**Direction Départementale des
Territoires**

AVIS TECHNIQUE

Objet : Arrêté cadre sécheresse – Avis FDPPMA74

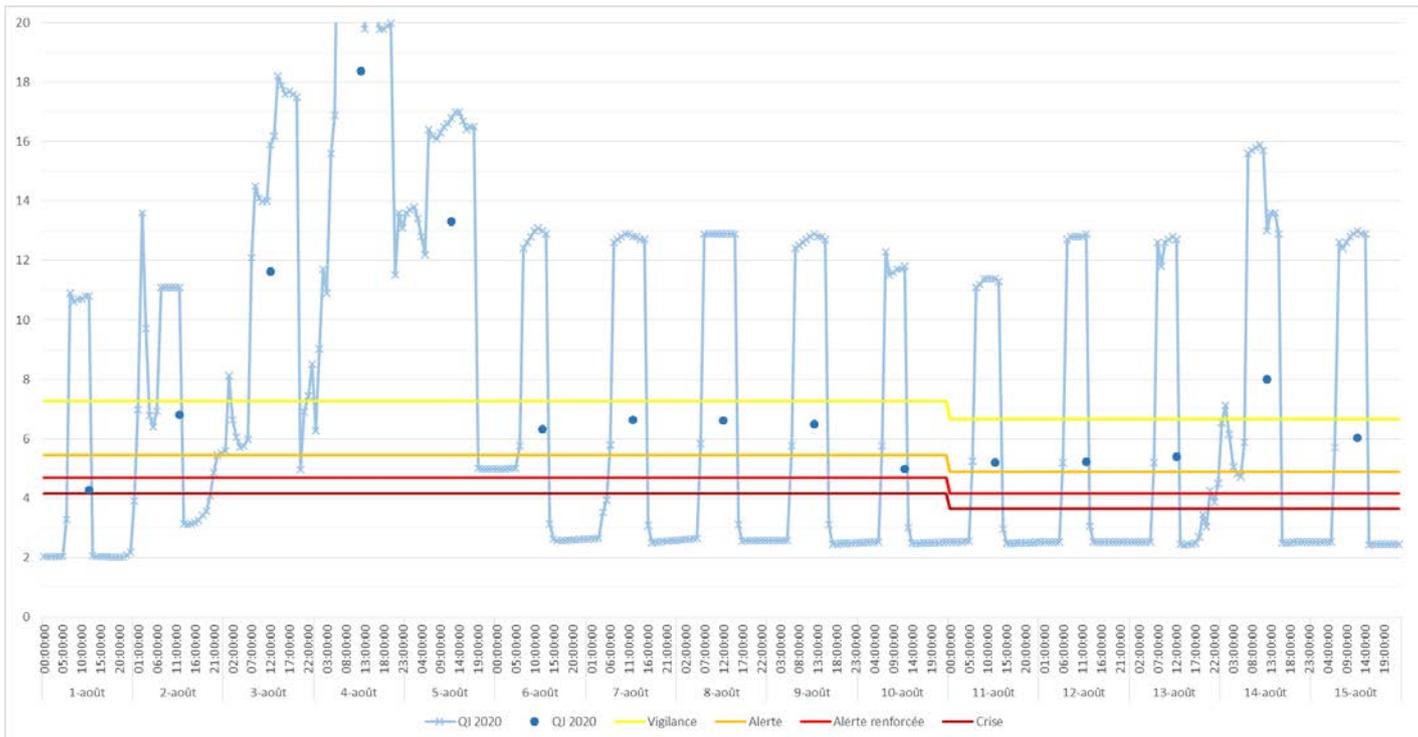
La figure suivante illustre à titre d'exemple les débits instantanés au pas de temps horaire (ligne bleue), les débits moyens (point bleu) ainsi que les seuils de l'arrêté-cadre sécheresse (lignes jaune à rouge foncé) sur la période du 01/08/2020 au 15/08/2020. Cette configuration est généralement observée de mi-juillet à fin-septembre, hors épisodes pluvieux.

Ce constat amène plusieurs remarques :

- Il n'est pas pertinent d'utiliser les débits instantanés pour repérer le dépassement des seuils
- Même les débits moyens journaliers ne sont pas fiables pour appréhender la sévérité d'un étiage puisque ceux-là peuvent être influencés à la baisse (stockage > turbinage) ou à la hausse (stockage < turbinage)

La zone d'alerte des Dranses est suivie par trois stations dont celle de la Basse Dranse qui n'est pas exploitable. Ainsi, il faut que les deux stations situées plus en amont passent un seuil d'alerte pour atteindre les 50% nécessaires pour déclencher ce niveau. De plus, cette station se situant en fermeture de bassin versant, celle-ci est redondante avec les deux autres stations de mesures utilisées dans l'arrêté pour suivre la zone d'alerte des Dranses et n'apporte donc aucune plus-value.

En conclusion, il ne nous semble pas pertinent d'utiliser la station de la Basse Dranse dans l'arrêté cadre sécheresse étant donné que les débits mesurés sont très influencés en période d'étiage et que celle-ci est redondante par rapport aux stations situées plus haut sur le bassin.
